改善箇所説明図

基準不適合発生箇所

改善措置の内容

図：左ハンドル車

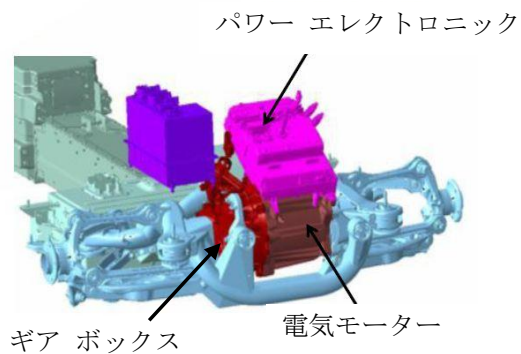
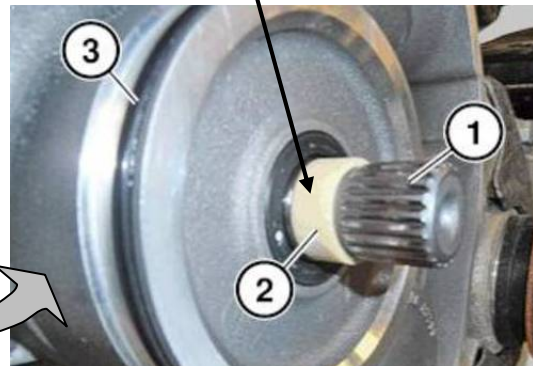
トランスミッションのインพุット
シャフトのシーリング

- ① インพุット シャフト
- ② シーリング
- ③ ギアボックス

電気自動車において、電気モーターの駆動トルクを伝達するトランスミッションのインพุットシャフトのシーリングが不適切なため、グリースが漏れるおそれがある。その場合、インพุットシャフトの潤滑不足によりスプラインが摩耗し、電気モーターとトランスミッションの嵌合が悪くなり、最悪の場合は走行不能となる。

全車両、当該シーリングを対策品と交換する。
